**CODIGO: ENDE-LP-2023-005**

### **"CONSTRUCCION DE CASA DE MAQUINAS II PARA GRUPOS GENERADORES DE PLANTA BAHIA – REGIONAL COBIJA GESTION 2023"**

#### **ACTA DE LA REUNIÓN DE ACLARACIÓN**

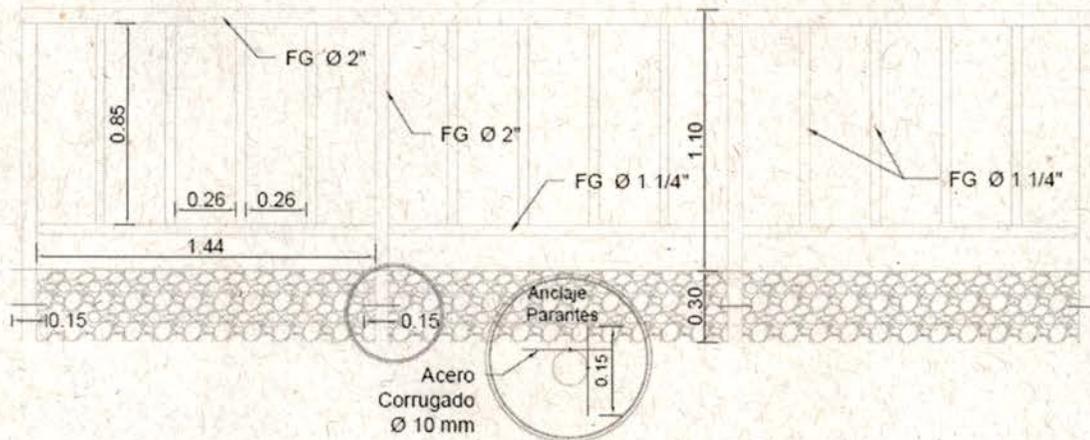
**PREGUNTA N° 1.-** Se nos puede proporcionar más detalle de planos de los siguientes ítems:

N°	ÍTEM	UNID.
47	BARANDAS METÁLICAS SEGÚN DISEÑO	m
48	CUBIERTA METÁLICA, PLANCHA PLEGADA TRAP ZINCALUM N°26 PREPINTADA + ESTRUCTURA METÁLICA (INCL. AISLANTE TÉRMICO- ACÚSTICO E = 10 MM)	m <sup>2</sup>
69	PROV. E INST. PUERTA METÁLICA INC. ACCESORIOS	m <sup>2</sup>

El detalle del ítem n° 47 barandas metálicas según diseño es el siguiente:
